Вопросы к Пятнице — этап 4, ПЗУ (7 моделей IFC)

Папка: **ЖД станция / Работа над ошибками / Пятница**. Модели сверены с ПД **Раздел ПД №4 Подраздел №1 Часть №1 ИЛО1.1 (Парк_ПЗУ)(1439_2025_4).pdf**, **Раздел ПД №4 Подраздел №2 Часть №1 ИЛО2.1 (СП_ПЗУ)(1439_2025_4).pdf** (+ DXF ИЛО1.1, ИЛО2.1) и РД **21_1439_2025_4-ГП.ДП (Парк) 26.09.24.pdf**, **24_1439_2025_4-ГП.СП (Стрелки) 26.09.24.pdf**. Проверено: отметки (точечные, проектные горизонтали, 0.000 зданий, уклоны), посадка зданий, бортовой камень, состав слоёв, атрибуты, структура, цвета.

Модель: 1439-2025-4_Круглое поле_4_ГП_ПЗУ_Ч1_Компрессорная №4.ifc
показаны только песок 0,10 под отмостками (красный) и ЭППС (оранжевый)

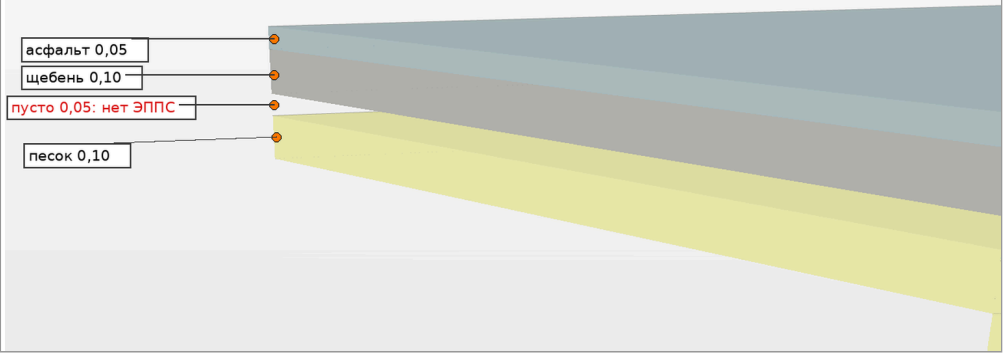
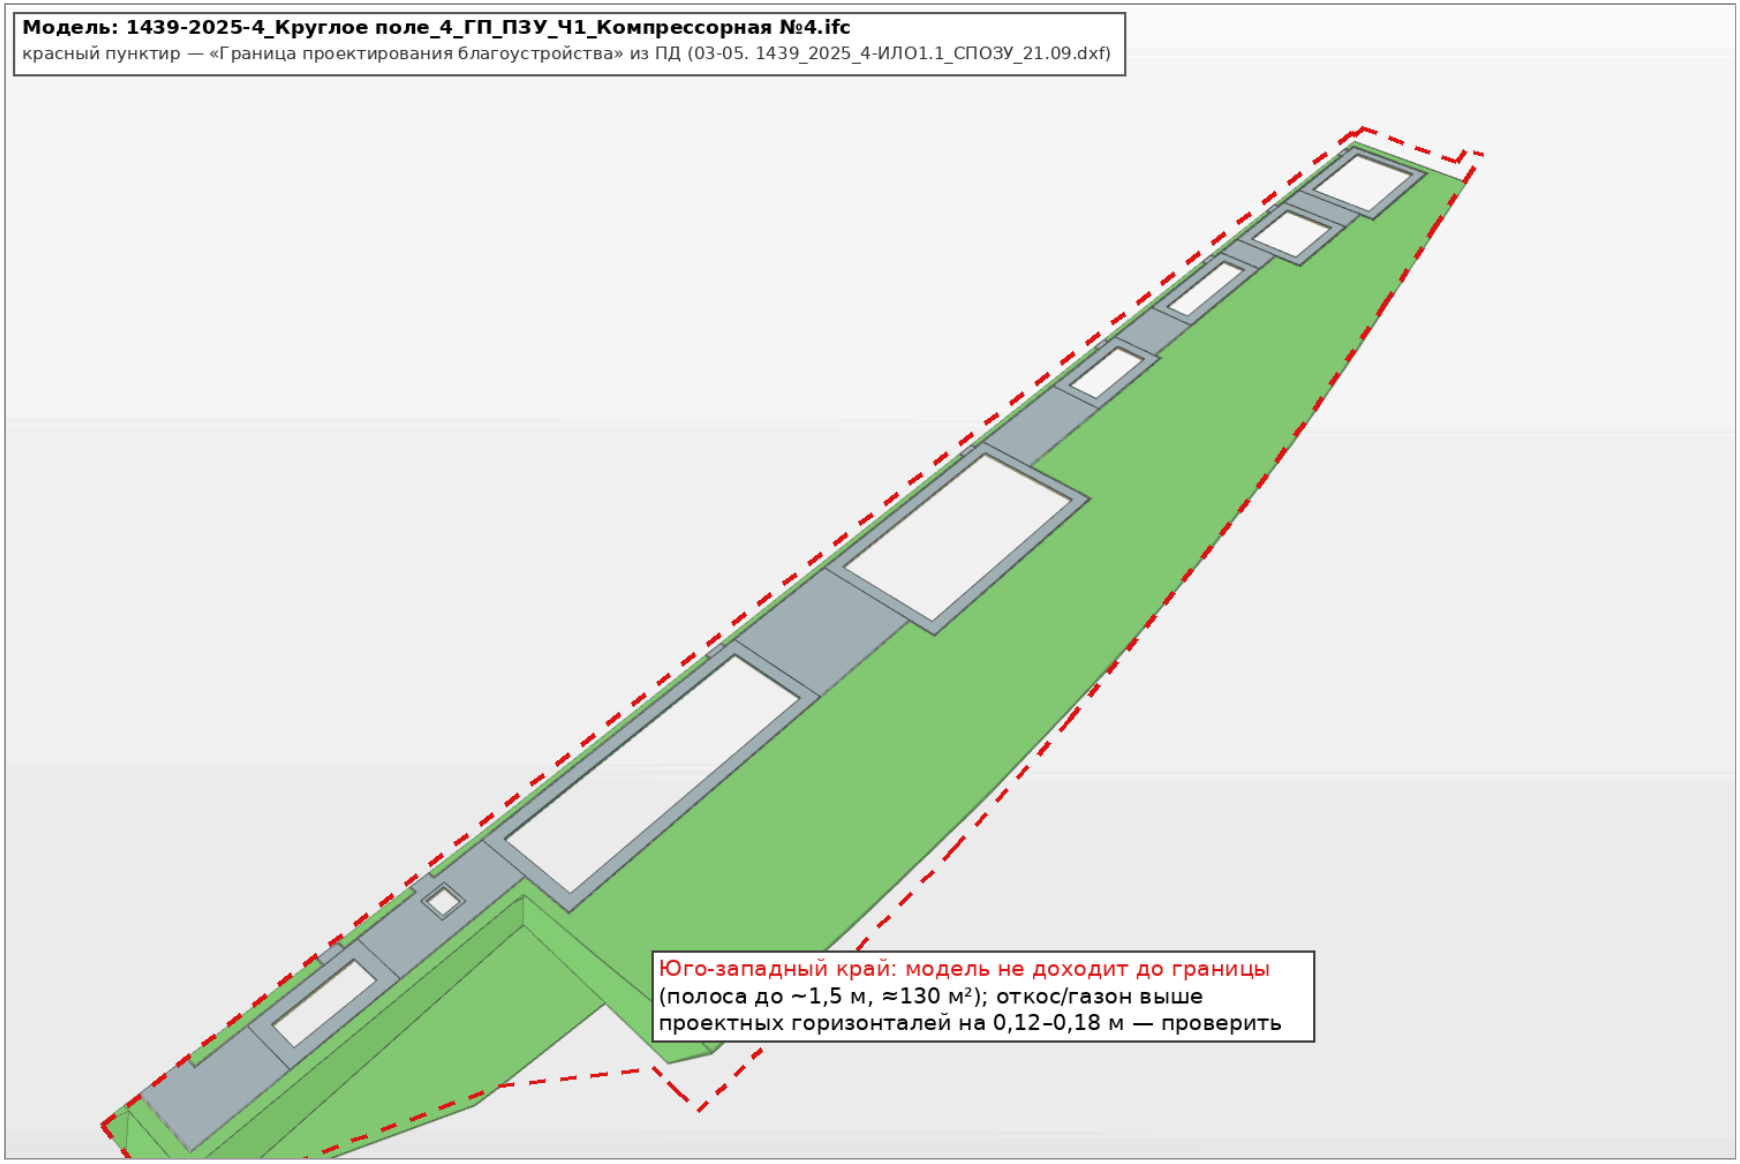
1. **Отмостка «Тип 2» без утеплителя.** ЭППС смоделирован только у поз. 2 (МК АТС) — 56 м² из ~258 м² отмосток. У остальных зданий между щебнем и песком пустой зазор 0,05 м. Гидроизоляции нет нигде.
2. 8 элементов-обрезков геотекстиля (Площадь = 0, объём ≈ 0) — удалить.
3. Юго-западный край: модель не доходит до границы благоустройства (полоса до ~1,5 м, ≈130 м²), откос/газон местами выше проектных горизонталей на 0,12–0,18 м — проверить.
4. Остальной рельеф и посадка всех 8 зданий соответствуют ПД/РД (±0,02 м).

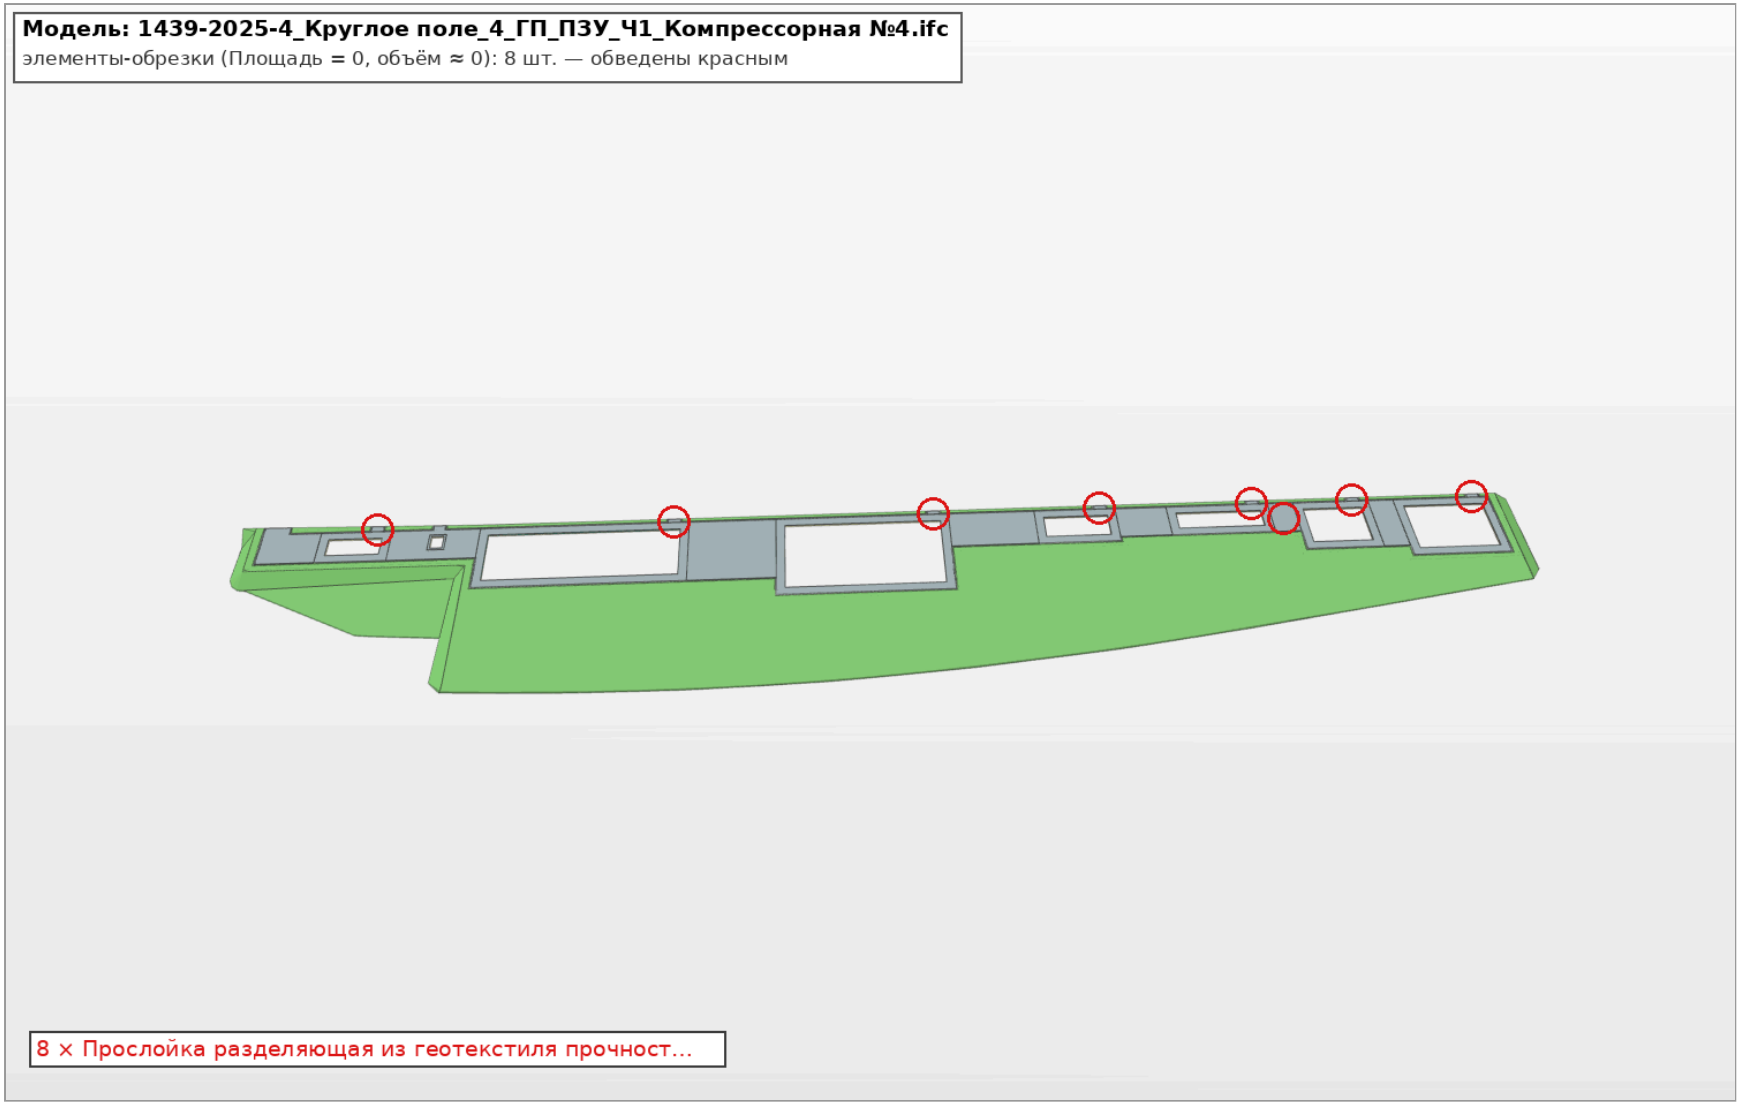
Модель: 1439-2025-4_Круглое поле_4_ГП_ПЗУ_Ч1_Компрессорная №4.ifc
красный пунктир — «Граница проектирования благоустройства» из ПД (03-05. 1439_2025_4-ИЛО1.1_СПОЗУ_21.09.dxf)
Юго-западный край: модель не доходит до границы (полоса до ~1,5 м, ≈130 м²); откос/газон выше проектных горизонталей на 0,12–0,18 м — проверить

Модель: 1439-2025-4_Круглое поле_4_ГП_ПЗУ_Ч7_Компрессорная №3.ifc — пример элемента

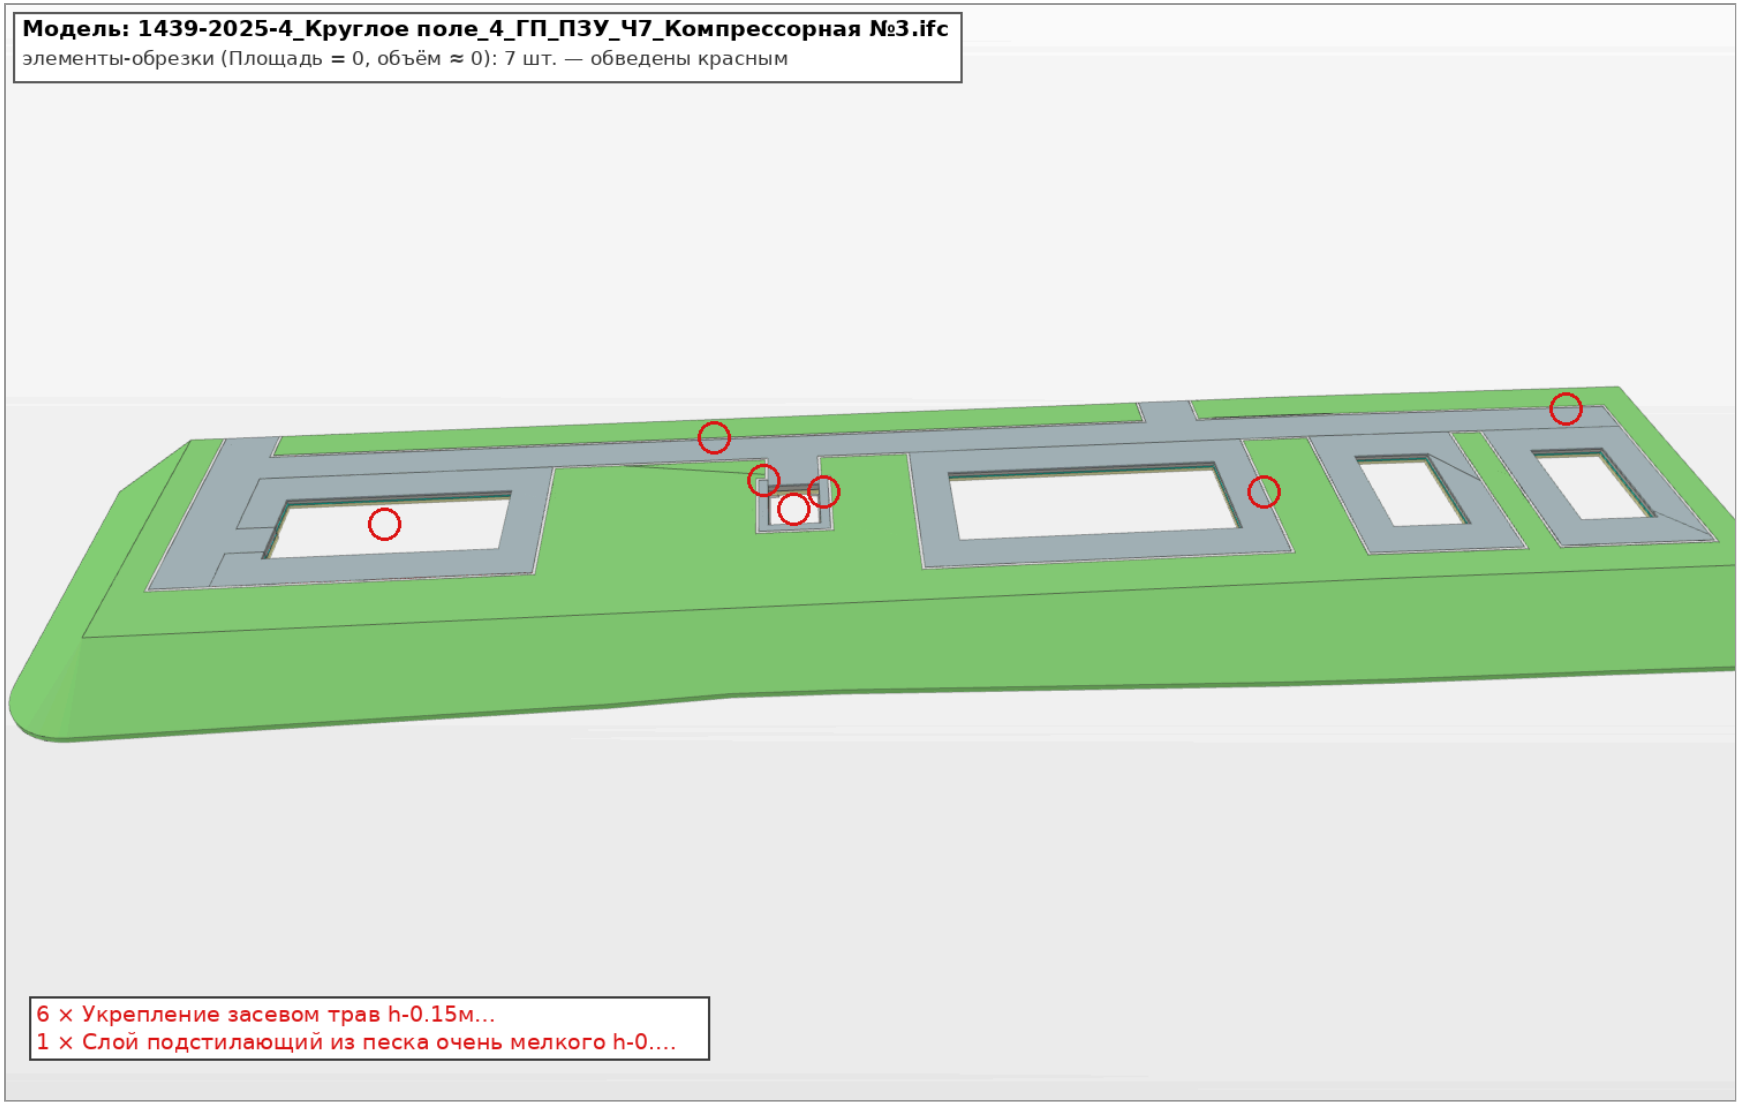
1. **Атрибут «Материал» пустой у всех 41 элемента** (и, как во всех моделях, нет атрибута «Material»). Заполнить по ПД.
2. Шифр «1439-2025-3-ИЛО2.1-02» → 4.2.1. 1439-2025-4-ИЛО2.1.
3. 7 обрезков (6 газона, 1 песка) — удалить.

Набор (Pset)	Свойство	Значение
Элемент	Класс IFC	IFCBUILDINGELEMENTPROXY
EIR SEZ ALAB…	Марка	БР 100.20.8
EIR SEZ ALAB…	Обозначение стандарта	ГОСТ 6663-91
EIR SEZ ALAB…	Толщина	0.2
EIR SEZ ALAB…	Тип конструкции	Бордюр
EIR SEZ ALAB…	Площадь	8.25
EIR SEZ ALAB…	Шифр проекта	1439-2025-3-ИЛО2.1-02 **этап 3 вместо 4 и другой формат; должно быть 4.2.1. 1439-2025-4-ИЛО2.1**
EIR SEZ ALAB…	Имя	Камень бортовой бетонный БР 100.20.8 по ГОСТ 32961-2014 B30 W6 F200
EIR SEZ ALAB…	Материал	None **атрибут «Материал» пустой у всех 41 элемента модели**

Модель: 1439-2025-4_Круглое поле_4_ГП_ПЗУ_Ч4_Площадка ЛОС.ifc
элементы-обрезки (Площадь = 0, объём ≈ 0): 134 шт. — обведены красным

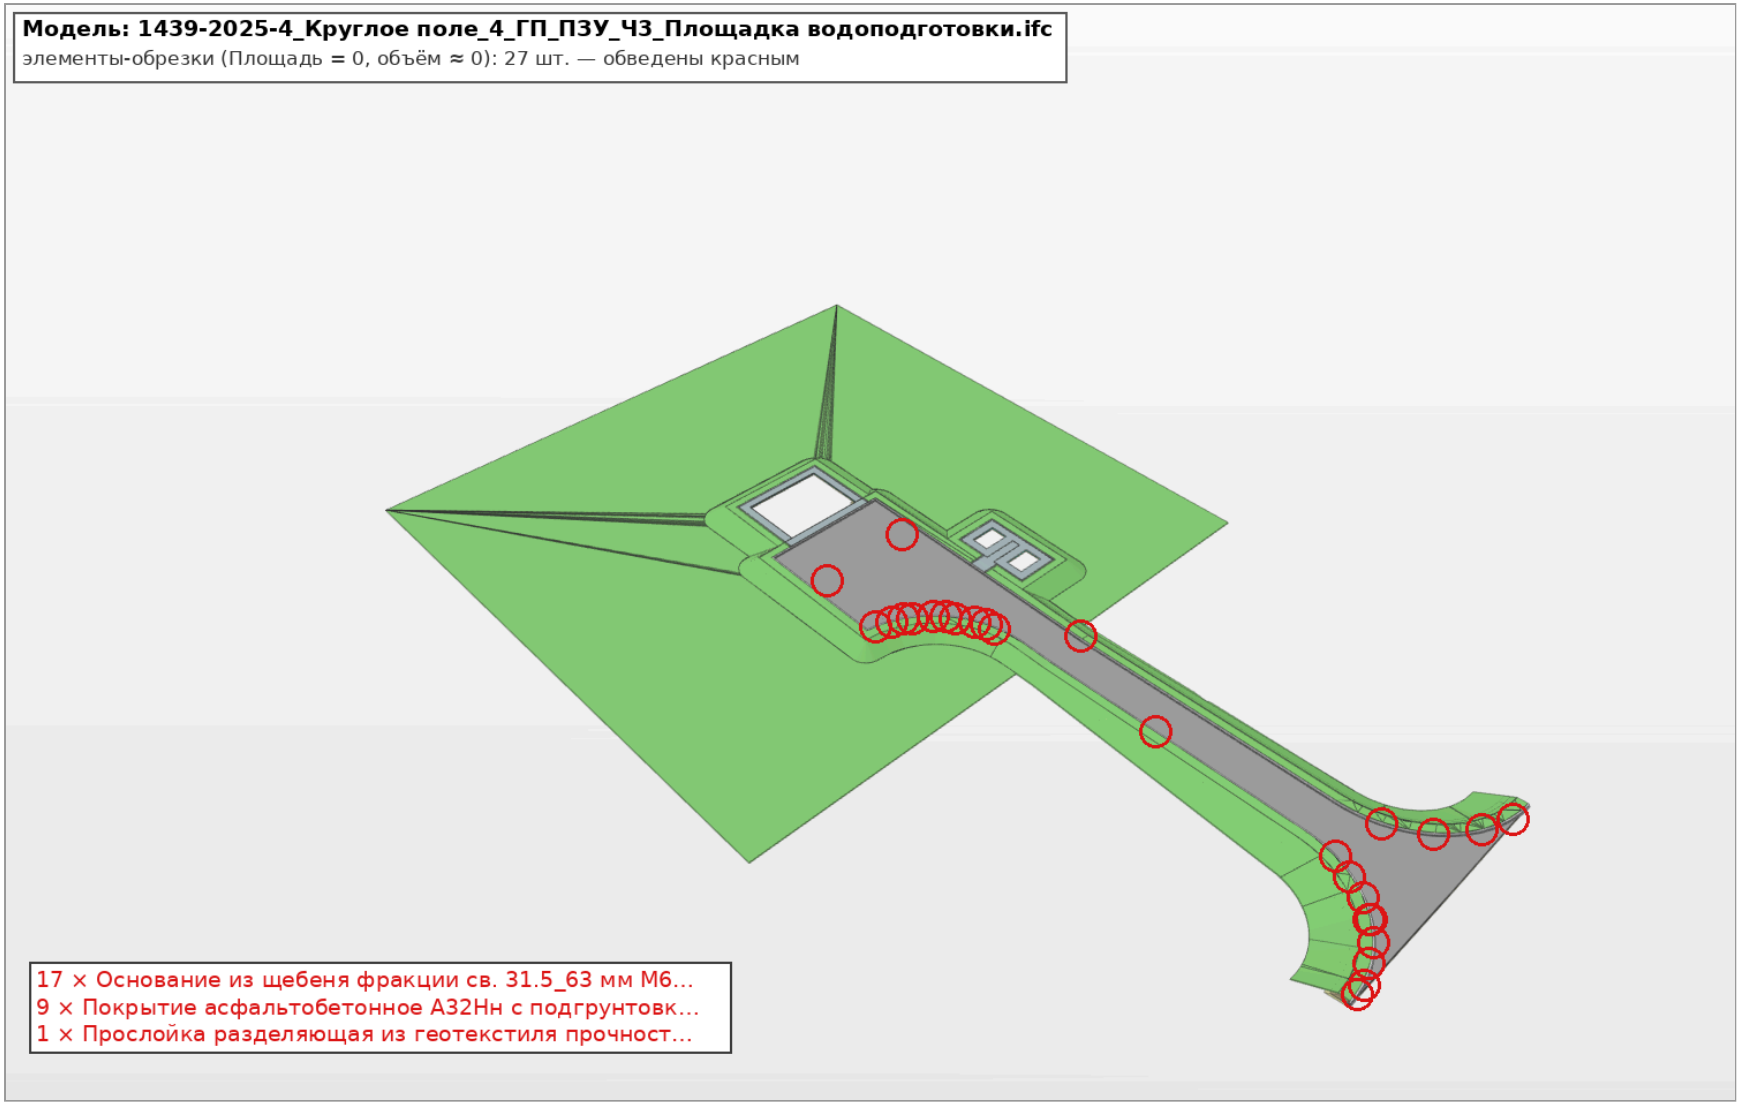
2. **Обрезки после нарезки:** Ч4 — 134 из 157 элементов (74 асфальта А32Нн, 60 щебня), Ч3 — 27 элементов. Кроме того, есть «слои щебня 0,22», которые фактически плёнка толщиной 2–3 мм. Удалить/пересобрать.
3. **Ч3, газон «Укрепление засевом трав»:** смоделирован квадратом ~97×97 м вокруг площадки с «веером» треугольников; все грани развёрнуты вниз (нормали наоборот), верхней поверхности нет; в атрибуте 8 725 м².
4. **Ч4, «Обочина»:** в атрибуте 1 984,8 м² и 297,7 м³, по геометрии ~315 м².
5. Ч3: песок 0,29 местами пересекается со щебнем (наложение до 0,29 м).
6. БР 100.30.15: обозначение стандарта «ГОСТ 100.30.15»; у основания под ним ГОСТ на борт (32961-2014), «Толщина 0,5» при фактической 0,1–0,2; марка «B15 W4 F150» латиницей.

74 × Покрытие асфальтобетонное А32Нн с подгрунтовк…
60 × Основание из щебеня фракции св. 31.5_63 мм М6…

Модель: 1439-2025-4_Круглое поле_4_ГП_ПЗУ_ЧЗ_Площадка водоподготовки.ifc
выделен элемент «Укрепление засевом трав h-0.15м» (оранжевый)

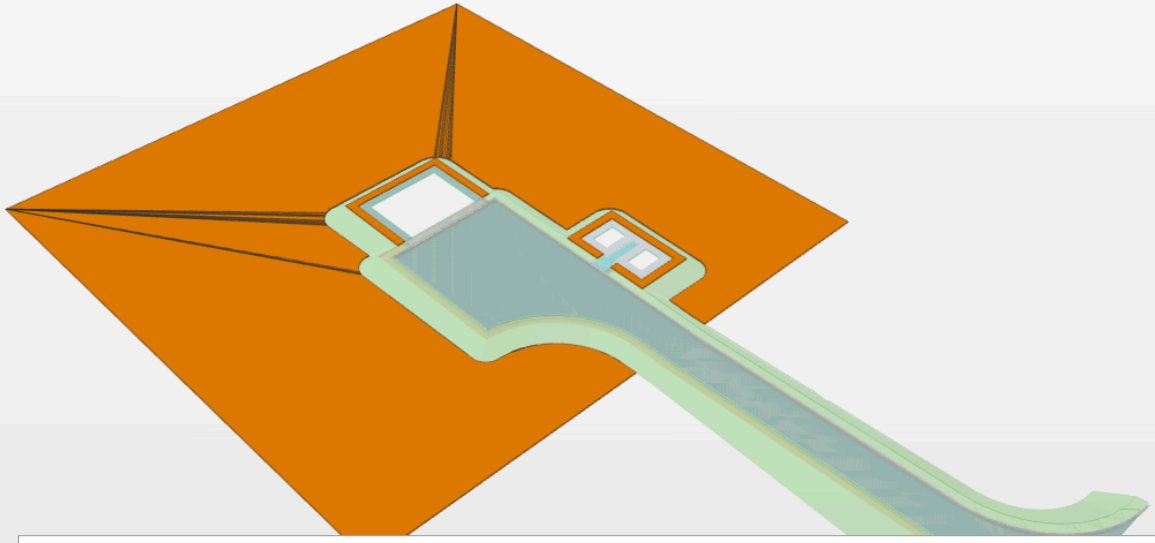
Набор (Pset)	Свойство	Значение
EIR SEZ ALAB…	Имя	Укрепление засевом трав h-0.15м
EIR SEZ ALAB…	Площадь	8724.7

газон смоделирован квадратом ~97×97 м вокруг площадки, с «веером» треугольников; все грани развёрнуты вниз (нормали наоборот), верхней поверхности нет; по геометрии ≈ 7 700 м²
